有識者を交えた環境省と加美町の意見交換会資料
平成27年10月29日 12:30～14:00 TKPカンファレンスセンター

指定廃棄物最終処分場候補地

わけ
白紙撤回に「理由」あり
解決に「道」あり

宮城県加美町

50度近い掘削面

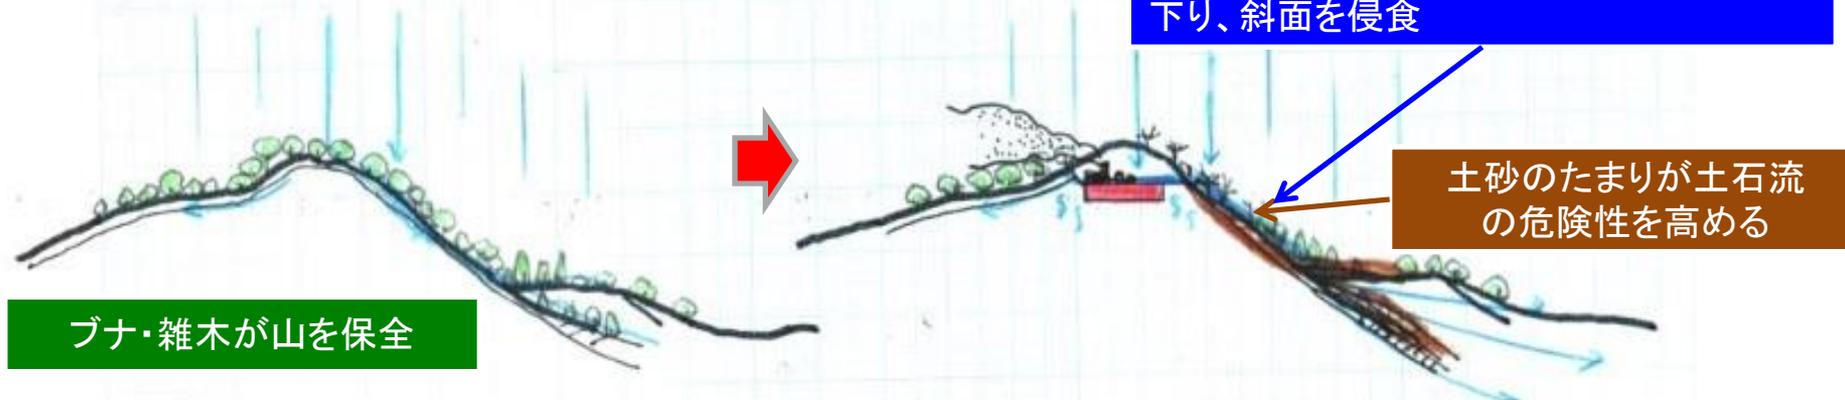
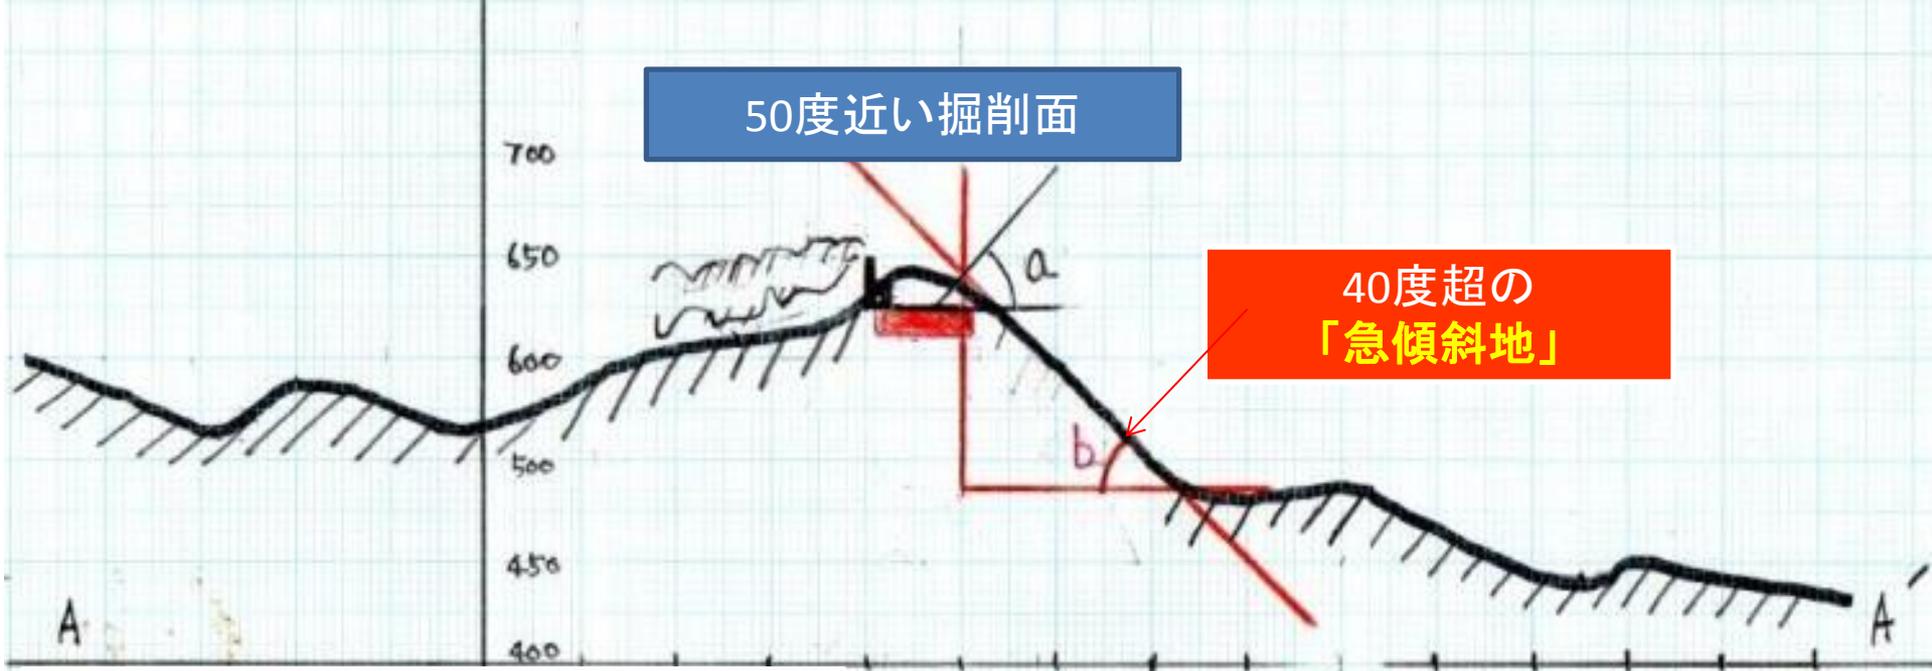
「勾配30度以上の傾斜地」は、斜面崩壊する地域を避けるための評価項目であり、必要面積を確保できるならかな地形の土地であるかどうかを判断するための評価項目ではない。

40度超の
「急傾斜地」

斜面浸食が進む
避けるべきエリア

雨は地面を強くたたき、腐葉土を流し、
徐々に斜面を侵食。
処理施設の敷地に降った雨が水路を流れ
下り、斜面を侵食

土砂のたまりが土石流
の危険性を高める

自然の斜面崩壊・凝灰岩の風化

猛烈な水流と越水による浸食・土砂流出

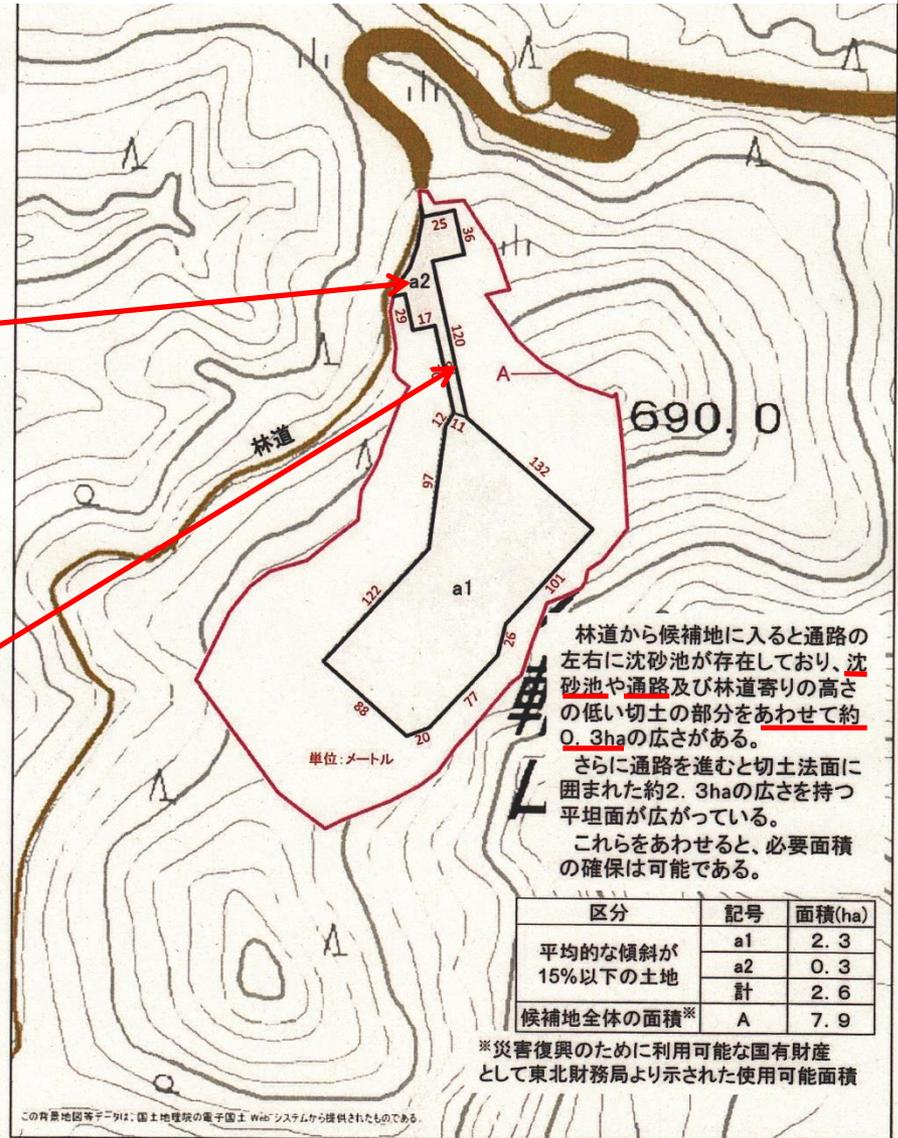
面積要件の一方的な変更

月 日	相手方等	必要面積
H25.11.11	第4回市町村長会議	<u>2.64ha</u>
<h2>10日間の謎</h2>		
H25.11.21	環境省現地確認	<u>2.5ha</u>

第4回市町村長会議(平成25年11月)で確定した選定手法においては、平成24年11月末時点における宮城県内の指定廃棄物等の保管量を基礎として算出した必要面積として2.64ヘクタールを示していますが、その際、併せて、「この面積は平成24年11月末時点の保管量に基づいており、実際の候補地の抽出にあたっては最新の保管量で再計算を行う必要がある。」(第4回市町村長会議(平成25年11月11日)資料1(別紙1)11ページ)としています。つまり、確定した選定手法においては、必要面積について、最新の保管量のデータを基礎として算出された値を用いることを含め、市町村長会議においてご説明・提示をし、確定させていただいたものです。

この選定手法に基づき、**保管量について最新の値(平成25年8月末時点)を基礎として算出した必要面積を用いて選定作業を行い、その結果を第5回市町村長会議(平成26年1月20日)においてお示したところ**です。

国が示した処分場の配置図

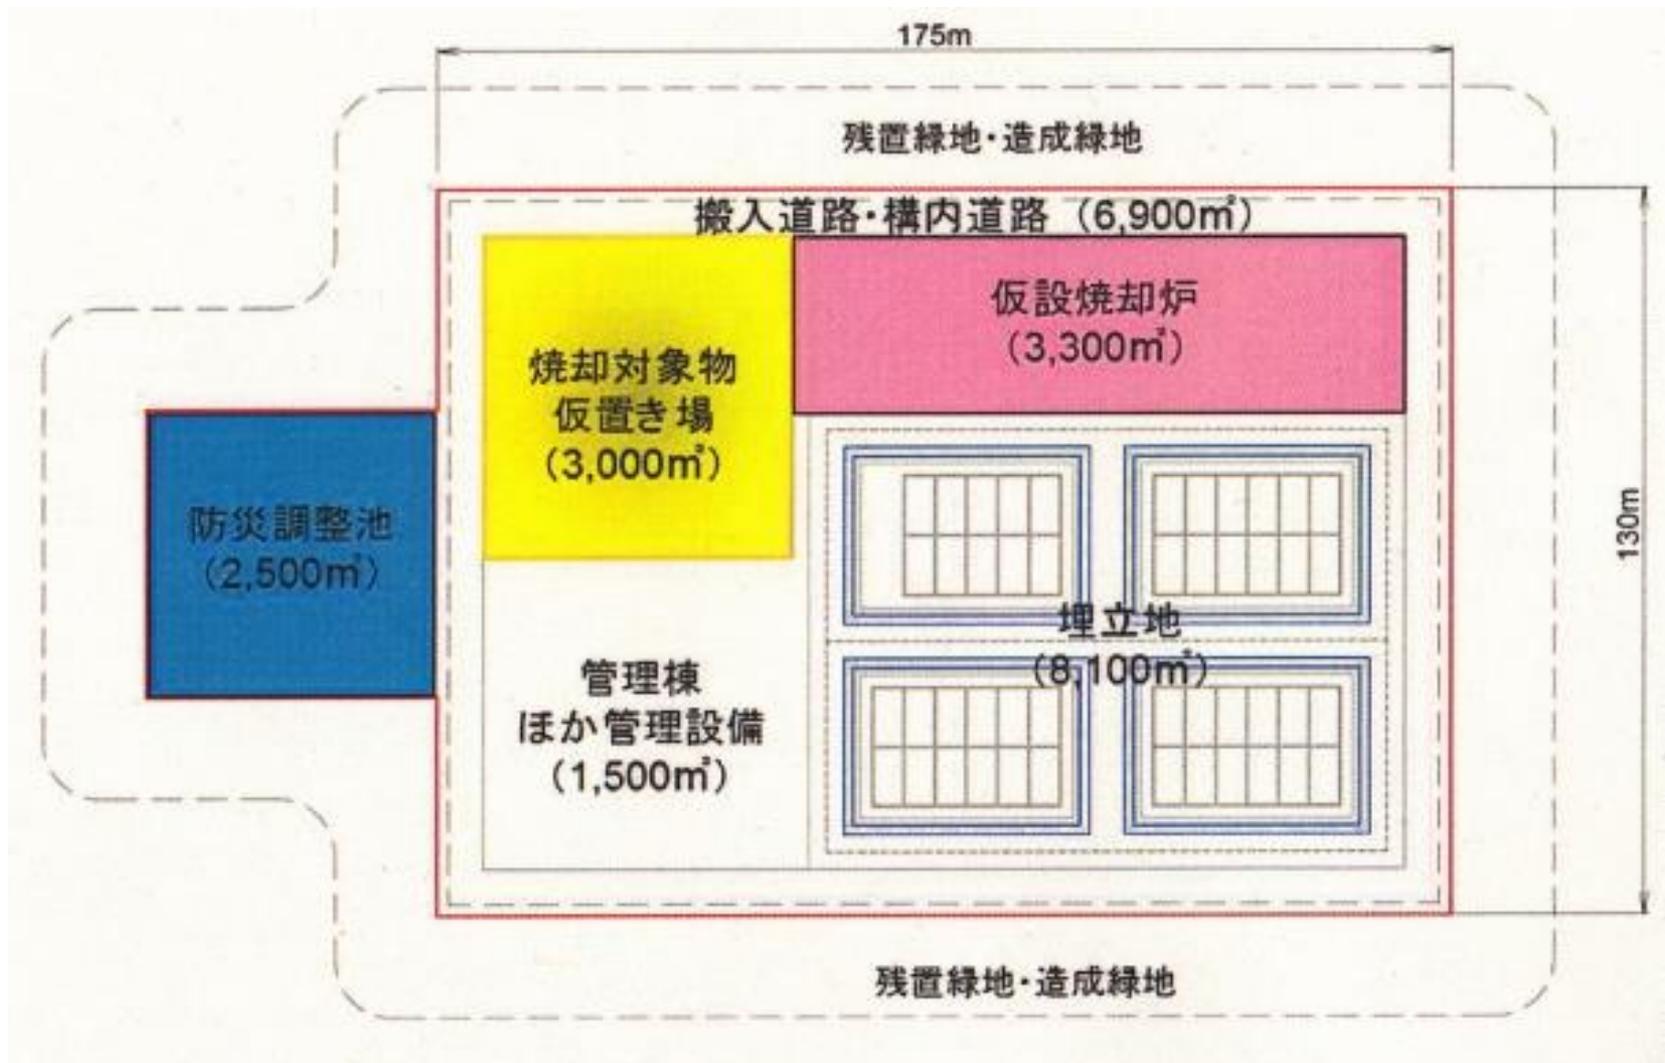
つじつま合わせの環境省の回答

候補地から除外すべき国有地
